東北電原運第15号

東通原子力発電所原子炉施設
保安規定変更認可申請について

東通原子力発電所原子炉施設保安規定変更比較表

図3-1 品質マネジメントシステムにおけるプロセス間の相互関係

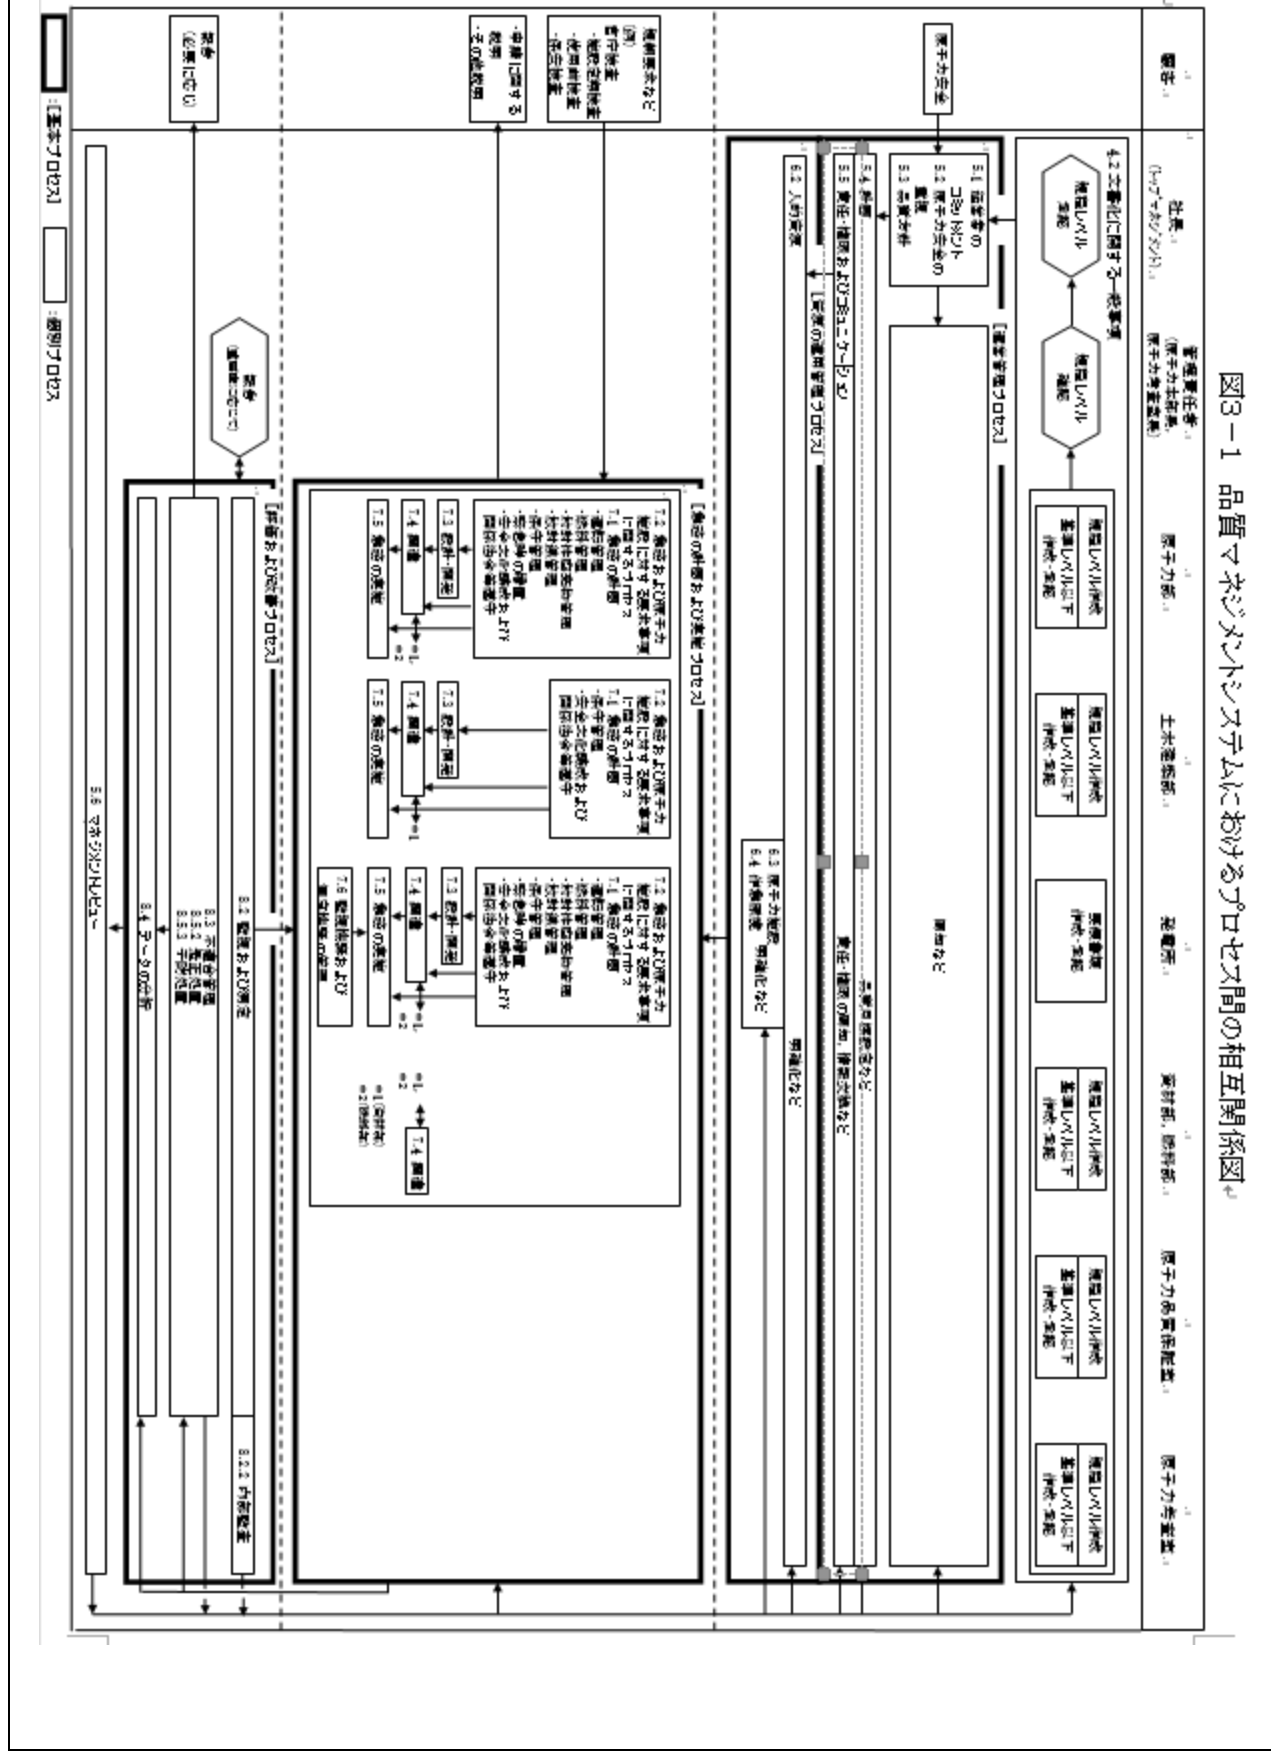
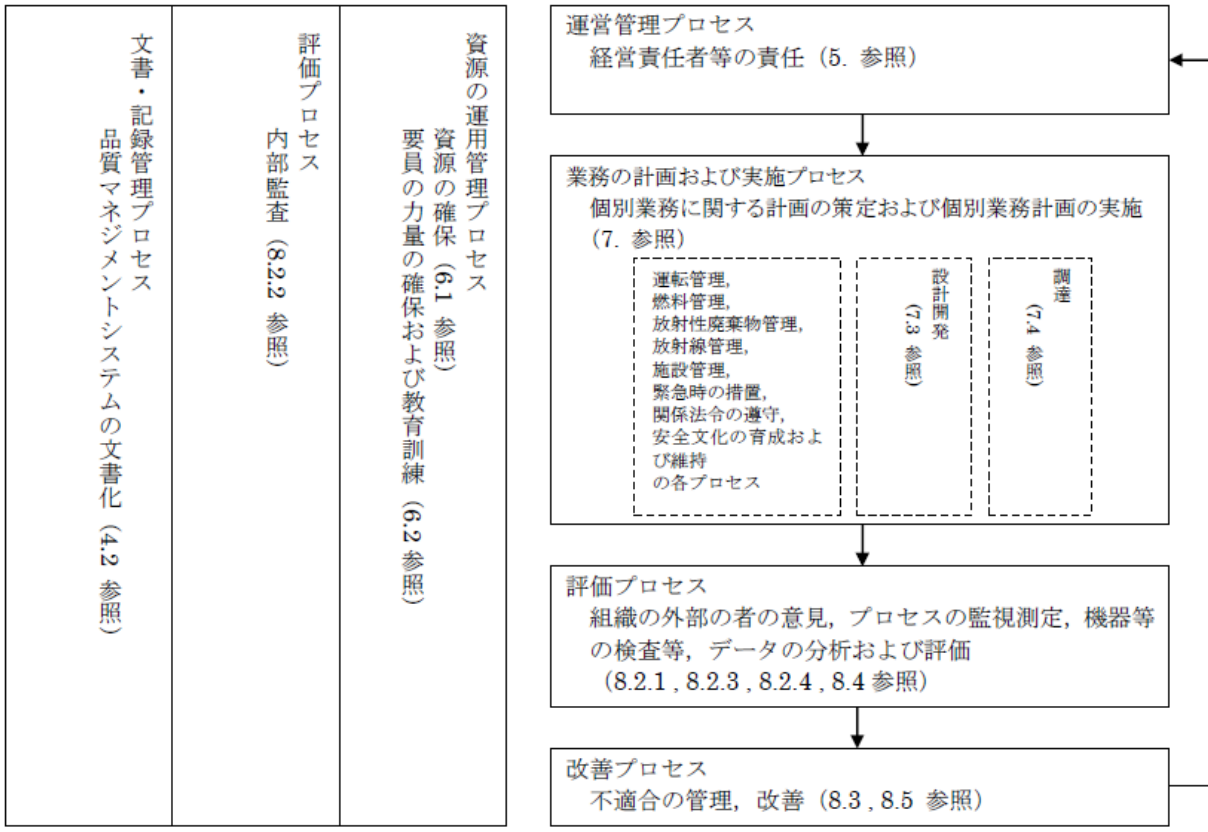
原子力規制における検査制度の見直しに伴う変更（品管規則の制定に伴う変更）
